VITRÁŽE

NÁRODNÍHO DOMU V PROSTĚJOVĚ

OPONENTSKÝ POSUDEK

Vitráže Národního domu v Prostějově

KRITIKA NÁVRHU A NÁSLEDNÉ ÚPRAVY

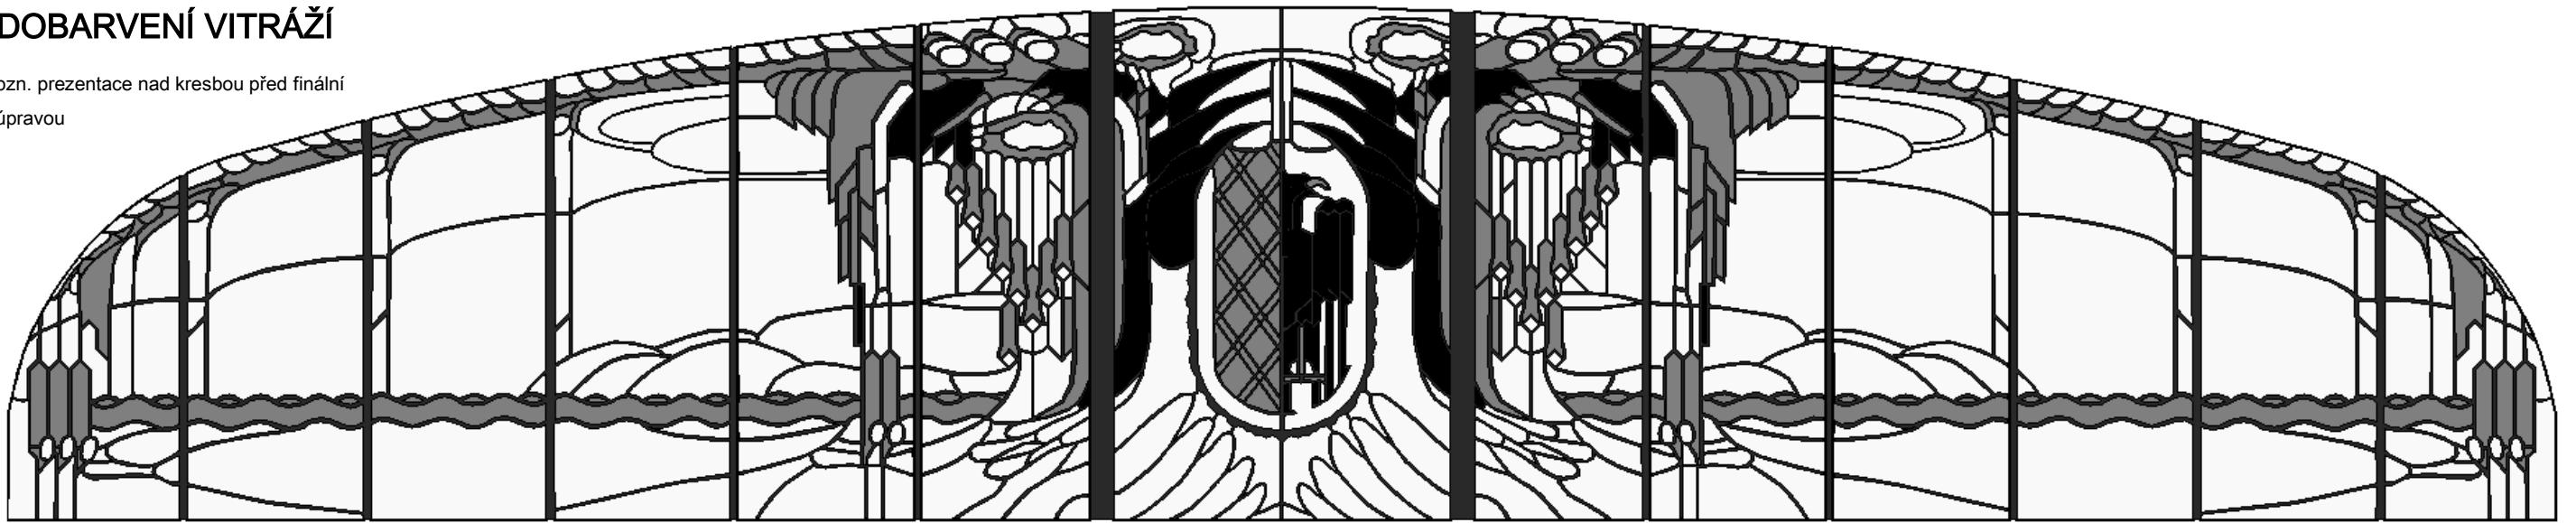
1/ ÚPRAVA ROZMĚRŮ VITRÁŽE

- při osazování a následném překreslení fotografie do krajních částí vitráže bylo zjištěno, že tvar otvoru (rámu) zaměřeného pro potřeby projektové dokumentace neodpovídá původnímu stavu; následně byl odkrytý rám z vnitřní strany doměřen a chybějící část vitráže byla dokreslena

2/ KOREKCE SPODNÍ ČÁSTI VITRÁŽE

- díky tomu, že doložené fotografie jsou foceny z podhledu, překrývá podezdívka (parapet) okna neurčitý spodní pás kresby vitráže; prvotní odhad byl korigován a celá kresba byla „oříznuta“ a následně „roztazena“ do tvaru okna o 5 cm

3/ DOPLNĚNÍ LEMOVÁNÍ MĚSTSKÉHO ZNAKU

- po konzultaci se zhotovitelem vitráže byl doplněn lem znaku samostatnými vitrážovými skly (původně řešeno olověným páskem)

4/ VYHLAZENÍ KRESBY

- došlo k vyhlazení kresby křivek (zahuštění lomových bodů), nejvíce jsou tyto úpravy patrné na motivech řeky a oblaků

MOŽNÁ REPLIKA VITRÁŽE – VÝSLEDNÁ ÚPRAVA BAREVNOSTI

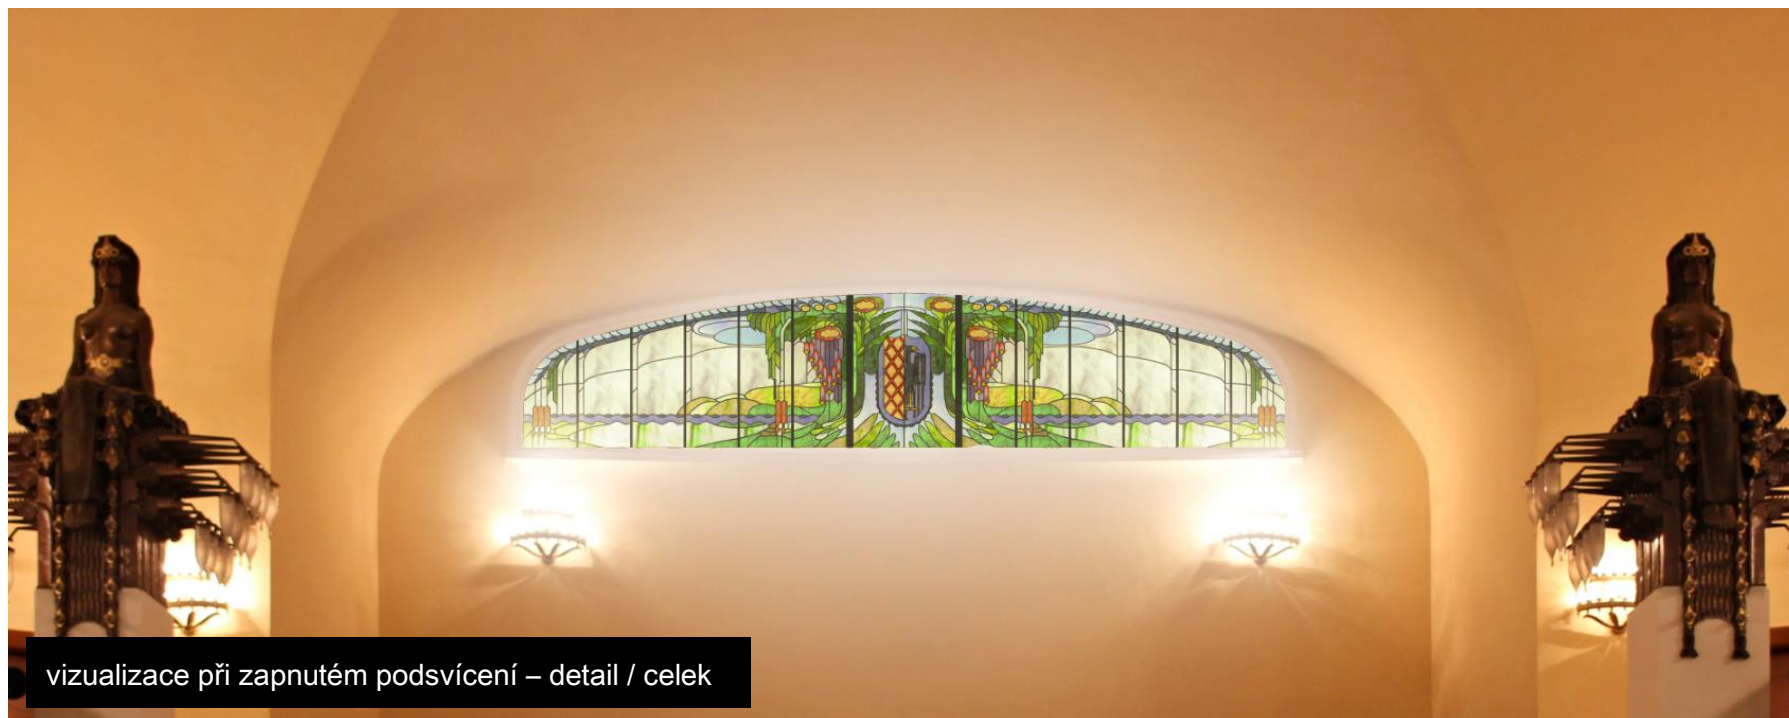
Při projednávání možné barevnosti vitráže, se výše prověřovaná varianta ukázala díky použité barevnosti jako „nesecešní“. I s ohledem na výhledový další návrat k původní podobě sálu bylo dále pracováno s původně navrženou „jarní“ barevností.

- navržené variantě bude naopak přizpůsoben výběr barvy finálního nátěru sálu v rámci obnovy ND a zabarvení podsvícení vitráže
- výsledná barevnost bude dořešena v rámci výroby, na základě výběru dostupných skel, ale neměla by se výrazněji odlišovat od prezentované varianty
